東海第二発電所

標準応答スペクトルを考慮した地震動評価について

(コメント回答:地盤モデルの妥当性)

令和3年12月17日

各モデルの位相速度の分散曲線に関する比較

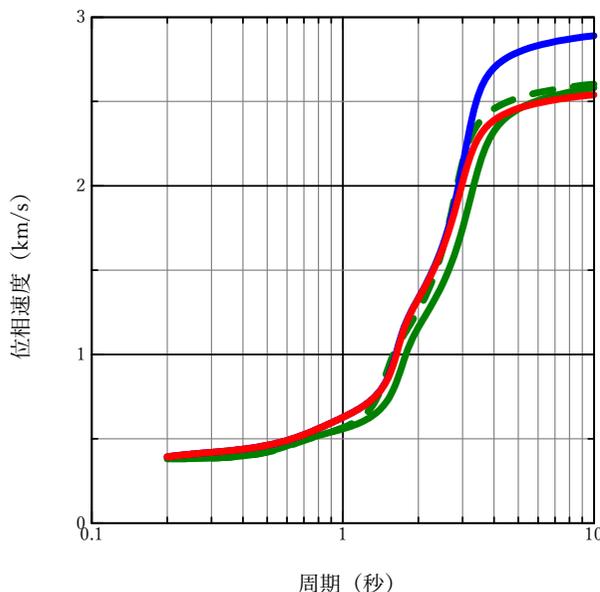
No.	日付	回次	内容	回答概要	該当箇所
1	令和3年 7月30日	第994回 審査会合	PS検層データの扱いに関し、既許可ではダウンホール法の結果を採用しているところ、今回はサスペンション法の結果を用いている点について、考え方を説明すること。	<ul style="list-style-type: none"> ・今回の検討では、標準応答スペクトルが定義されている地震基盤相当面($V_s2200\text{m/s}$以上)に相当する敷地での層を検討する観点から、地震基盤相当面以深まで掘削している大深度ボーリングのデータに着目して速度構造の検討を行っている。 ・その結果、地震基盤相当面以深では、大深度ボーリングのダウンホール法とサスペンション法との結果で差が生じていることから、既往の物理探査結果との比較により妥当性を確認の上、サスペンション法に準拠して新たに速度構造を設定している。 	<ul style="list-style-type: none"> ・P5~7 ・P9~16 ・P34 ・P50
2	令和3年 7月30日	第994回 審査会合	減衰定数の同定に関し、今回、減衰定数の下限を考慮することに至った考え方を説明すること。	減衰定数に関する知見については、従来振動数が大きくなるにつれて減衰定数が小さくなることが指摘されていたところ、現在では下限の存在を示す評価事例が蓄積されてきたことから、減衰定数の同定に際しては下限を考慮している。	<ul style="list-style-type: none"> ・P6 ・P17~23 ・P35
3	令和3年 7月30日	第994回 審査会合	<ul style="list-style-type: none"> ・同定解析の際、3つの地震による観測記録を用いているが、その妥当性については他の地震の記録でも検証すること。 ・既許可の審査で用いた物理探査等の結果との整合性も確認すること。 	<ul style="list-style-type: none"> ・同定解析に用いる地震の候補として23地震を選定し、その23地震の伝達関数の比較を通して代表性のある5地震を選定している。この5地震の伝達関数に大きな差異は見られないことを確認した上で、最終的に3地震の伝達関数を用いている。 ・以上のとおり、検討に用いる3地震の選定プロセスの段階で、3地震以外の地震の記録での検証を行い、最終的に用いる3地震の記録の妥当性を確認している。 ・新たに設定した地盤モデルの妥当性については、既往の物理探査結果や地震観測記録との比較により確認している。 	<ul style="list-style-type: none"> ・P24~28 ・P35 ・P6 ・P10~16 ・P31, 32 ・P34 ・P50

今回設定した地盤モデルと微動探査等に基づく3次元地下構造モデルから切り出した1次元モデルの位相速度の分散曲線は、全周期帯において、良く整合していることを確認した。なお、周期3秒よりも長周期側において既許可の留萌用地盤モデルの位相速度が他の地盤モデルの位相速度と比較して速くなっているが、これは地震基盤相当面以深における速度構造の違いによるものであり、地盤モデルのうち地震基盤相当面以浅の層のみを用いた既許可の2004年北海道留萌支庁南部地震の地震動評価結果には影響しない。

23地震の伝達関数(Transverse方向)

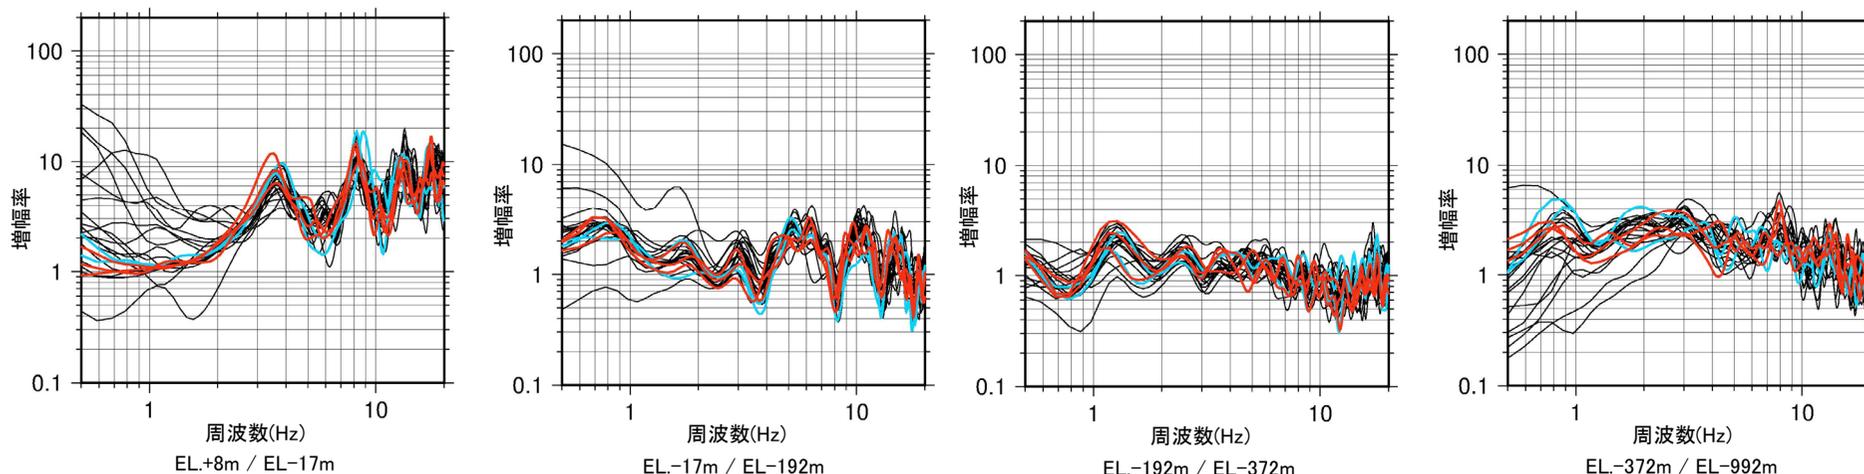
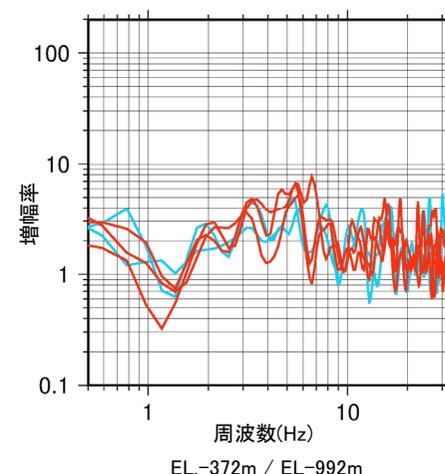
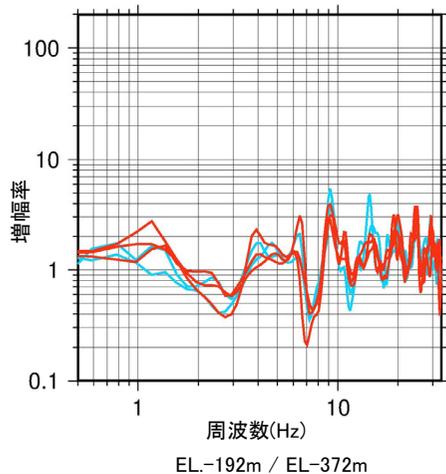
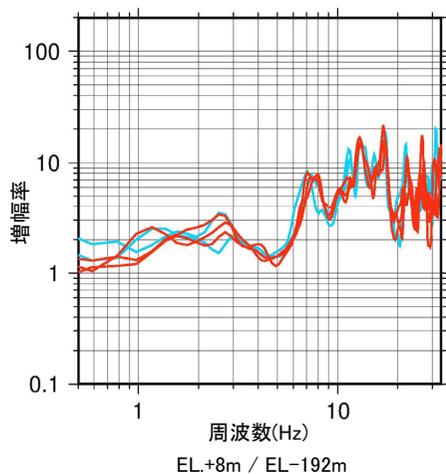
No.	コメント内容	回答概要
2	減衰定数の同定に関し、今回、減衰定数の下限を考慮することに至った考え方を説明すること。	上表④のとおり、今回、減衰定数の下限を考慮することに至った考え方を説明した。
3	同定解析の際、3つの地震による観測記録を用いているが、その妥当性については他の地震の記録でも検証すること。	上表⑤～⑦のとおり、同定解析に用いる3つの地震以外の地震の記録でも検証した。

- ・P波・S波の初動が明瞭に見られた23地震の伝達関数については、3Hz以下の周波数帯では、イベント毎のばらつきが大きいものの3Hz以上の周波数帯では小さくなっている。
- ・全体の伝達関数を代表するよう5地震を選定した段階で、3Hz以下も含めた全周波数帯において伝達関数のばらつきは小さくなり、地盤同定解析に用いる3地震と他の2地震の伝達関数に大きな差はない。

23地震全体の伝達関数の中から代表性のあるものとして5地震の伝達関数を選定し、それらの伝達関数に大きな差はないことを確認している。従って、検討に用いる3地震の選定プロセスの段階で、3地震以外の地震の記録での検証を行い、最終的に用いる3地震の記録の妥当性を確認している。

観測記録の伝達関数と同定結果の伝達関数

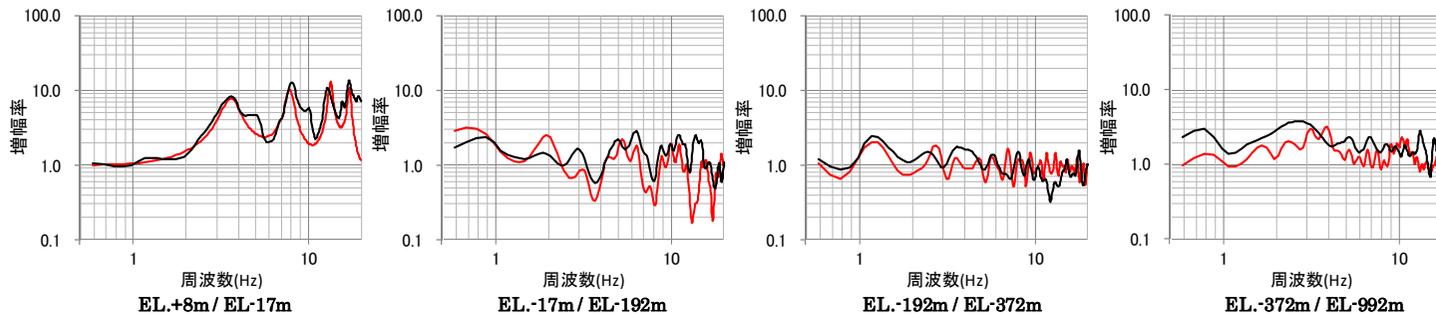
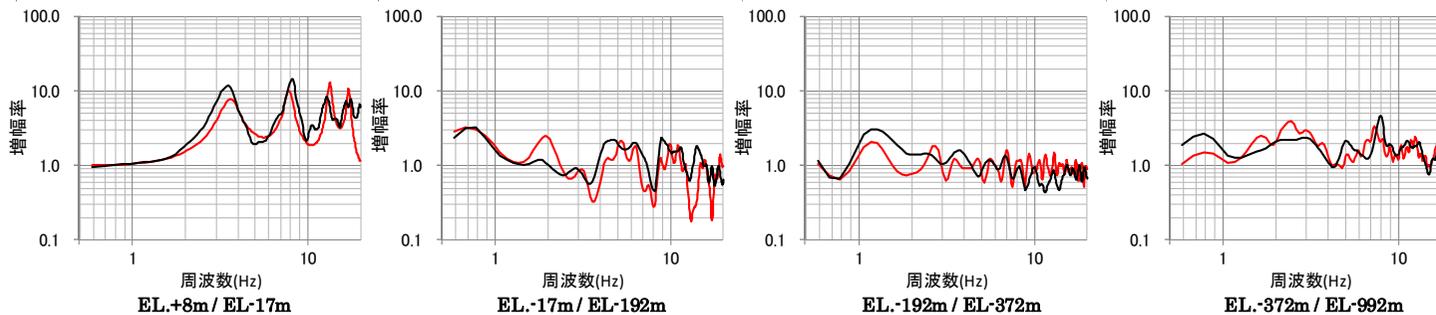
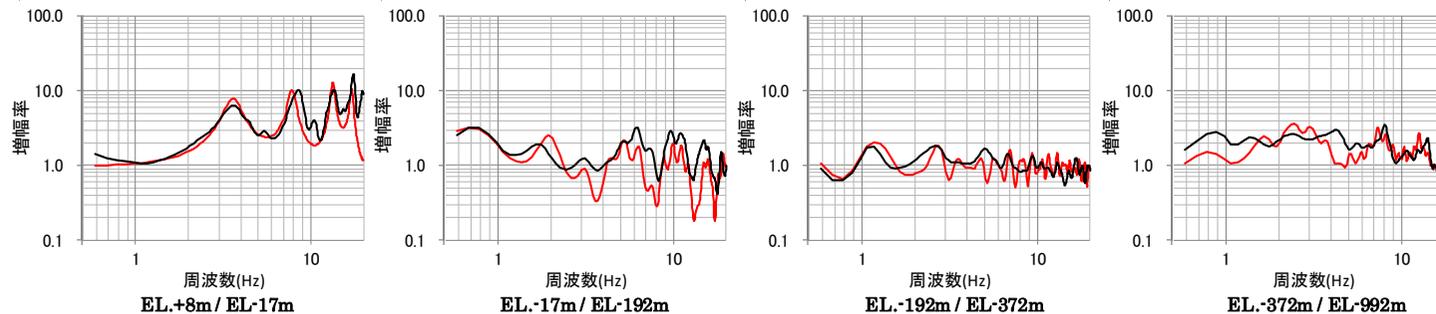
No.	コメント内容	回答概要
1	PS検層データの扱いに関し、既許可ではダウンホール法の結果を採用しているところ、今回はサスペンション法の結果を用いている点について、考え方を説明すること。	上表①, ②, ③のとおり、速度構造の設定にあたり、今回はサスペンション法の結果を用いた考え方を説明した。
3	既許可の審査で用いた物理探査等の結果との整合性も確認すること。	上表③のとおり、今回新たに設定した速度構造モデルについて、既許可での審査で用いた物理探査の結果との整合性を確認した。また、次頁「減衰定数の設定」⑧のとおり、観測記録の説明性について確認した。

以上より、今回新たに設定した速度構造及び同定した減衰定数は、観測記録の伝達関数をよく再現しており、地震観測記録の説明性の観点において新しい地盤モデルの妥当性について確認した。
